PROPUESTA DE DICTAMEN TÉCNICO

SOLICITUD DE AMPLIACIÓN DE PLAZO DEL REQUISITO 2.3.b) DE LA ITC ADAPTADA POST FUKUSHIMA, RELATIVO A LA IMPLANTACIÓN DE LOS SELLOS PASIVOS DE LAS BOMBAS DE REFRIGERANTE DEL REACTOR (BRR) DE CN ASCÓ I

Solicitud de ampliación de plazo del requisito 2.3.b) de la ITC Adaptada CSN/ITC/SG/AS0/14/01 “Instrucción Técnica Complementaria a CN Ascó en relación con los resultados de las “pruebas de resistencia” realizadas por las centrales nucleares españolas”, relativo a la implantación de los sellos pasivos de las bombas de refrigerante del reactor (BRR).

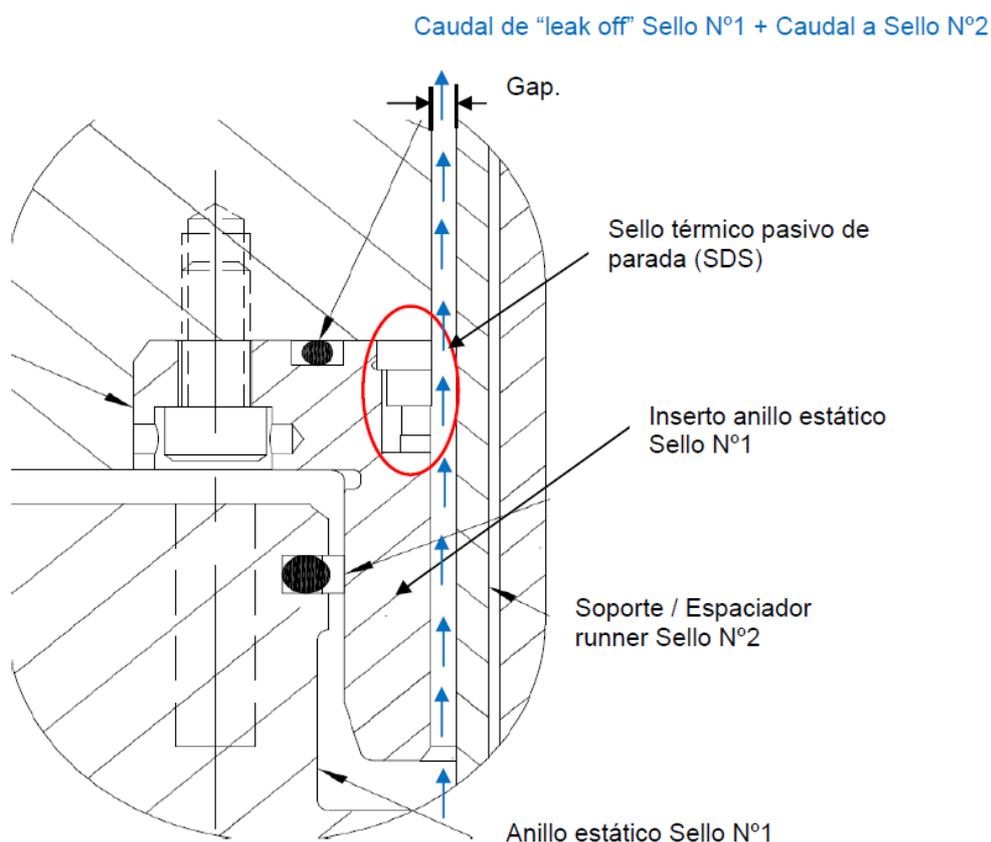
La modificación consiste en cambiar el inserto del sello nº 1. En el nuevo inserto se ha realizado un mecanizado en la parte superior interna donde se aloja el sello pasivo (SDS: Shutdown seal). El SDS limita la fuga a través de los sellos de la BRR obstruyendo el flujo que circula por el espacio anular existente entre el eje y el inserto del sello nº 1. El SDS está localizado entre el sello nº 1 y el sello nº 2, aguas arriba de la línea de “leak off” del sello nº 1.

El SDS está diseñado para actuar únicamente cuando está expuesto a agua a alta temperatura procedente del sistema de refrigerante del reactor. La actuación del SDS reduce la fuga a través del sello nº 1 y limita la pérdida de refrigerante del reactor a través del conjunto de los sellos de la BRR. Dicha actuación tiene lugar cuando la temperatura está dentro de un rango de diseño que se alcanza cuando simultáneamente se produce la pérdida de refrigeración de la barrera térmica y la inyección de agua al sello nº 1. Cuando el SDS se activa según diseño estando el eje parado o a baja velocidad, limita la fuga a 1 galón por minuto (gpm) por bomba y por un periodo como mínimo de 168 horas.

De acuerdo con la información suministrado por ANAV y teniendo en cuenta el hecho de que esta modificación de diseño solo se puede realizar en período de recarga, la evaluación considera aceptable la solicitud del titular de CN Ascó I para ampliar el plazo para el cumplimiento del requisito 2.3.b) de la Instrucción Técnica Complementaria CSN/ITC/SG/AS0/14/01 (ITC Adaptada) hasta el final de la próxima parada de recarga de dicha unidad (Recarga 25).
